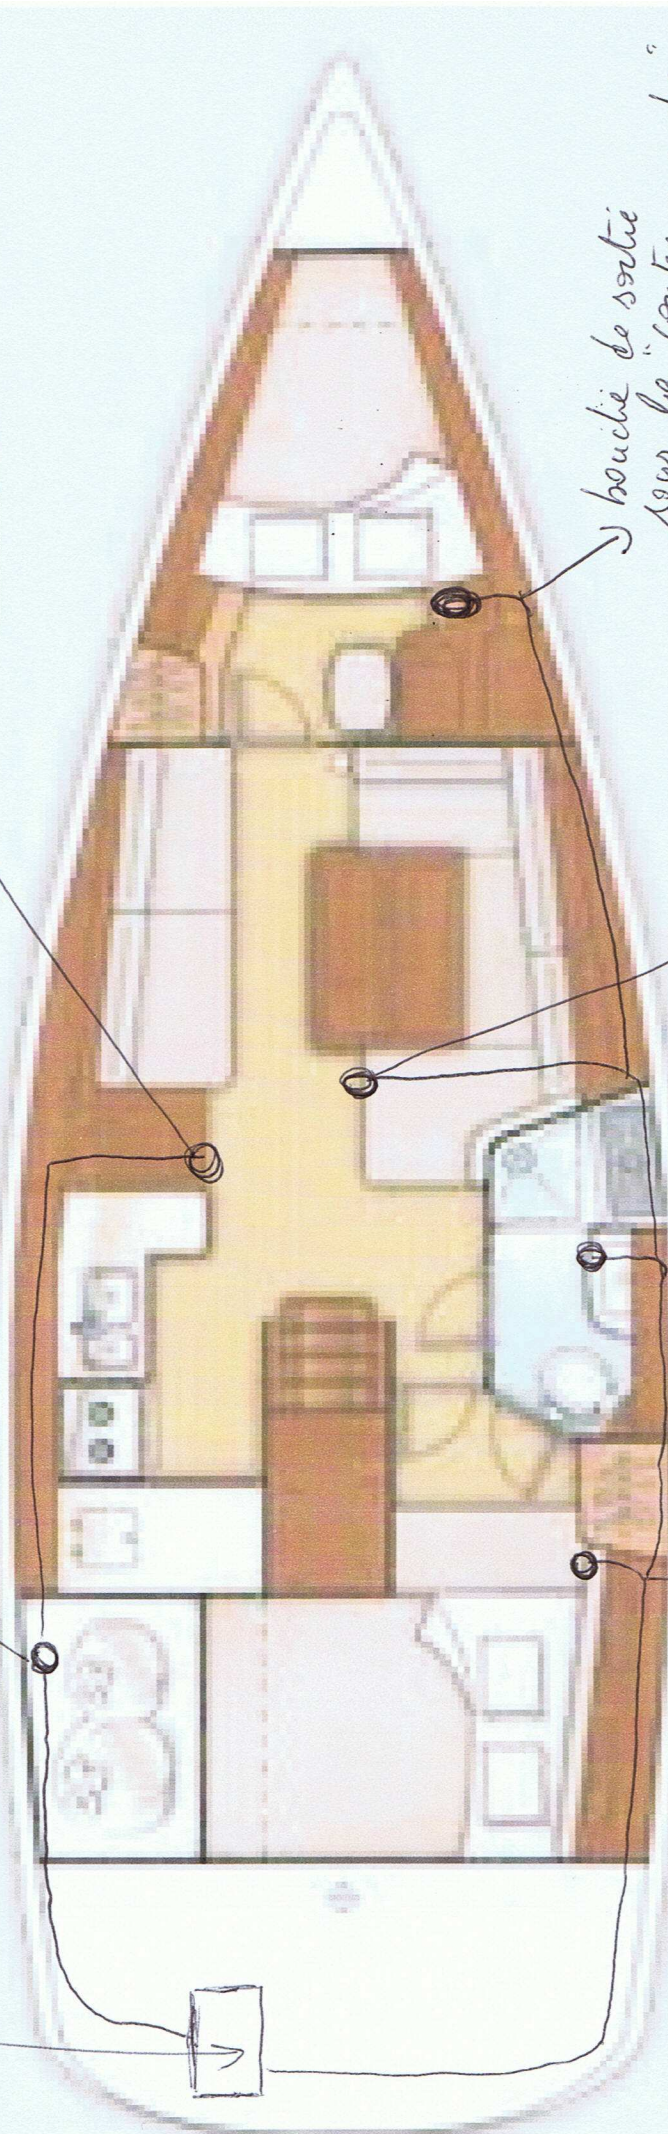
bouche qui correspondait
à notre version "3 cabines"
mais certainement utile pour
garder une pièce saine.

Couche bouche facultative
mais je vous la conseille.

bouche de sortie
en bas du meuble
pendant.

bouche de sortie
en bas du meuble
sous la varque de
la SSB.

Bouche de sortie
qui doit rester
"impérativement"
ouverte:

le tuyau passe le
long du chauffe-eau
sous la banquette.

bouche de sortie
sous la "contre marche".

si c'est un endroit
où vous mettez souvent
des affaires (sac, ...)
mettre la bouche
+ haute pour pas
boucher la sortie.
